Lappeenrannan vammaisneuvoston esteettömyystyöryhmän esteettömyyskierros Lappeenrannan peruskorjatussa pääkirjastossa torstaina 20.11.2025

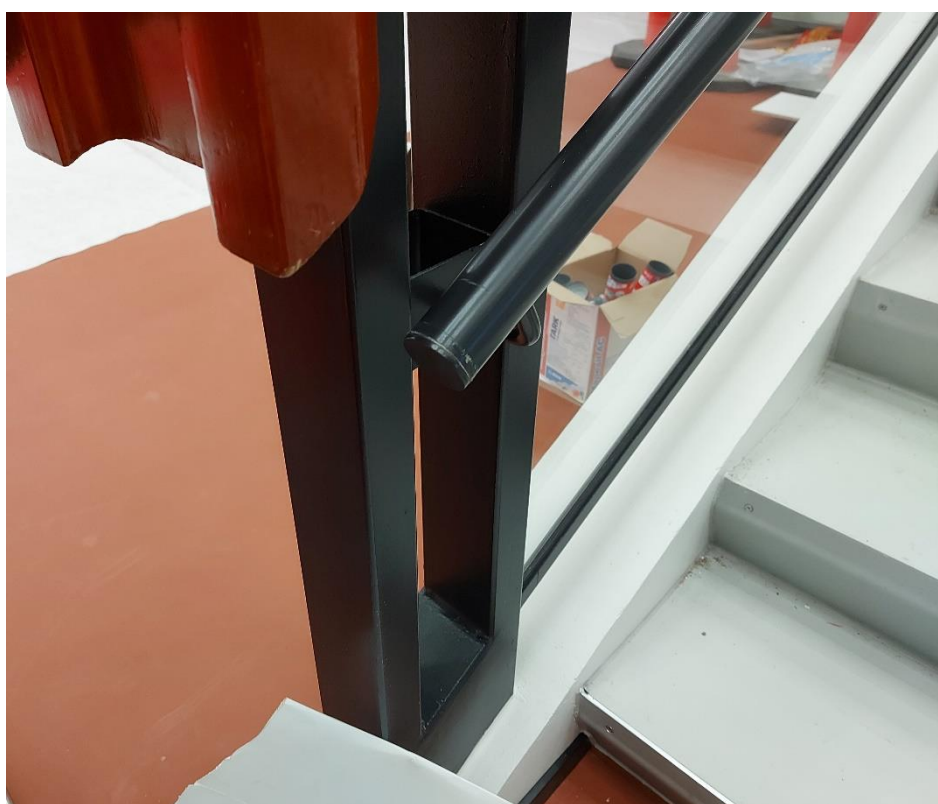
Pääportaikossa ja lähestulkoon kaikissa portaikoissa oli kuitenkin puute käsijohteen jatkumisen osalta. **Käsijohde loppuu kesken.** 👎

”Käyttöturvallisuusasetuksen mukaan julkisissa ulko- ja sisätiloissa sekä liike- ja palvelutiloissa käsijohteen on jatkuttava vähintään 300 mm syöksyn alkamis- ja päättymiskohdan ohi. Käsijohteen jatkuminen vaakasuorana 300 mm ohi porrassyöksyn päättymiskohdan, auttaa näkövammaisen henkilön portaassa kulkemista, helpottaa päättymiskohdan havaitsemista ja vähentää kompastumisen riskiä. Käsijohteen tukea tarvitseva henkilö saa otteen kaiteesta ennen ensimmäistä askelmaa tai luiskan alkamista.”

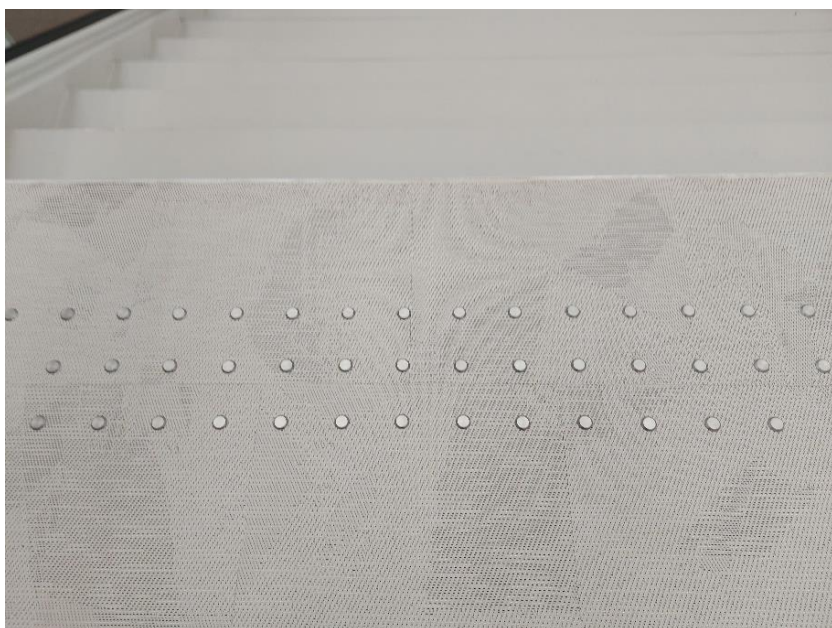
Tultaessa pääportaikon kautta lainausosastolle, **käsijohde loppuu kesken molemmin puolin**, kuten alhaalla 🙅

Tällä puolella käsijohteen tulisi jatkua samalle pituudelle kuin puukaide. Kts. punainen viiva.

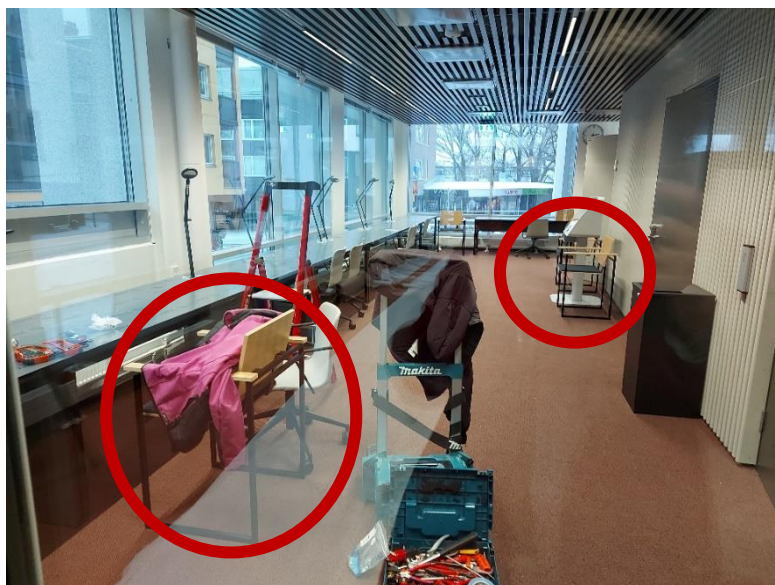
Lehtisalin ja yläkerran lastenosaston vieressä on tila, jossa asiakas voi lämmittää mikrossa omia eväitään. **Mikro on sijoitettu korkealle seinälle.**

Kirjastoimenjohtaja lupasi, että näihin tiloihin tullaan laittamaan mikrot myös pöytätasolle, paremmin saavutettaviksi. 👍

MUSIIKKISALIN PYLVÄS

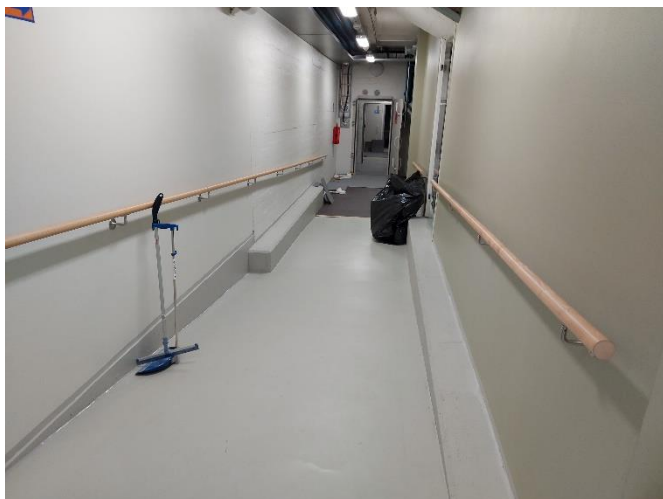
Musiikkiosastolle mentäessä on matkan varrella yksi **valkoinen / vaalea pylväs, jossa on vielä monia kulmia.** 🗑️

Olisi hyvä saada kaikkiin noihin kulmiin tumma listaus (ei tarvitse olla kattoon saakka). Auttaa hahmottamaan esteen ja pitää kulmat myös siistinä ja ehjinä.

Ja jos vastaavia pylväitä on muuallakin kirjastossa, tulisi niihin tehdä sama toimenpide.

HISSI PARKKITALOON KIRJASTON POHJAKERROKSESTA

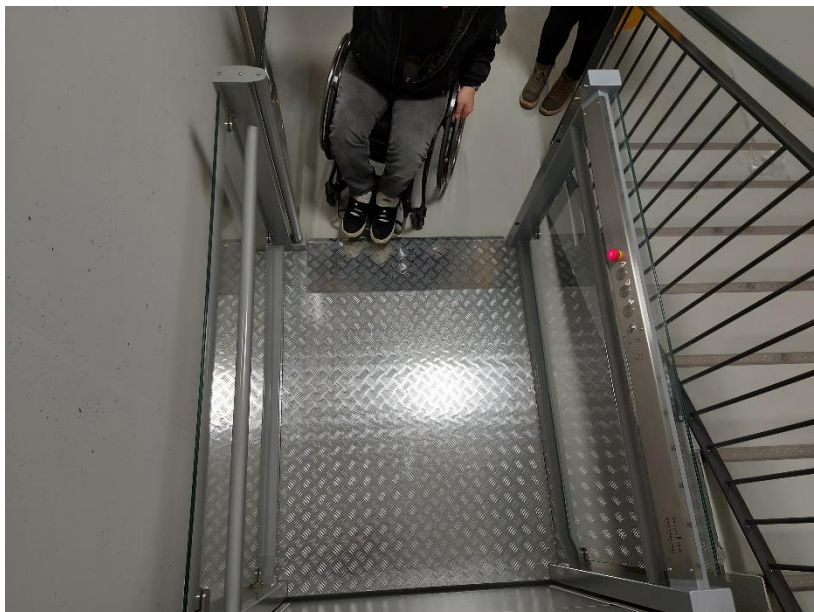
Lasiovessa ei ole kahvaa, vaikka se joudutaan itse avaamaan, ei avaudu automaattisesti. Ovi "läsähtää" aika voimalla kiinni,

kun siinä ei automaattista oven kiinni menoa pehmeästi. Saattaa lasiovi siinä ajan mittaan hajota.

Hissin seinämässä pelti repsottaa, pitäisi korjata.

Luiska hissistä tasanteelle oli yllättävän jyrkkä ja helposti lähti viemään pyörää liian nopeasti kohti ulko-ovea, törmäysvaara.

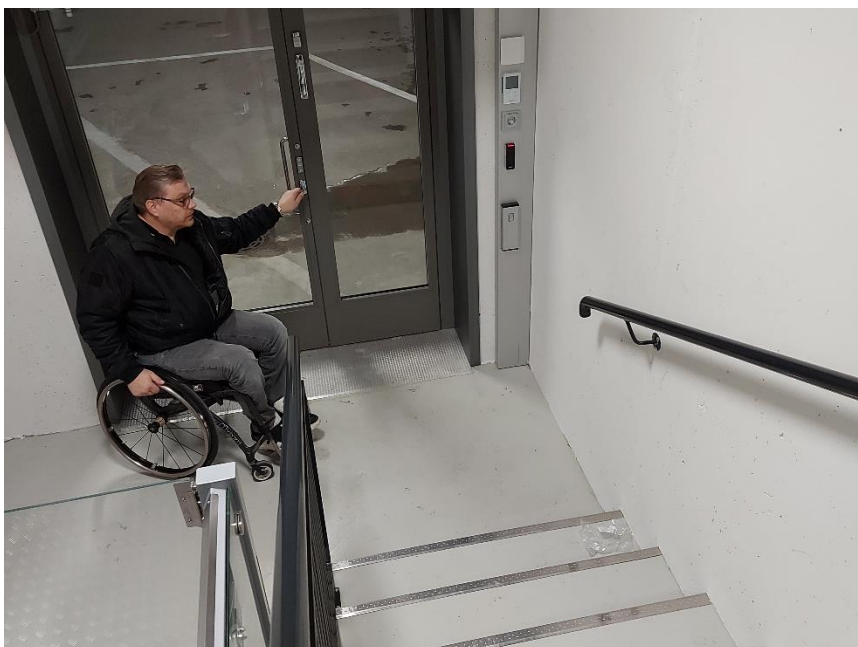
Tähän voisi laittaa eteis/kuramaton eteen pehmentämään hissistä poistumista. 🤔. (Tulossa)
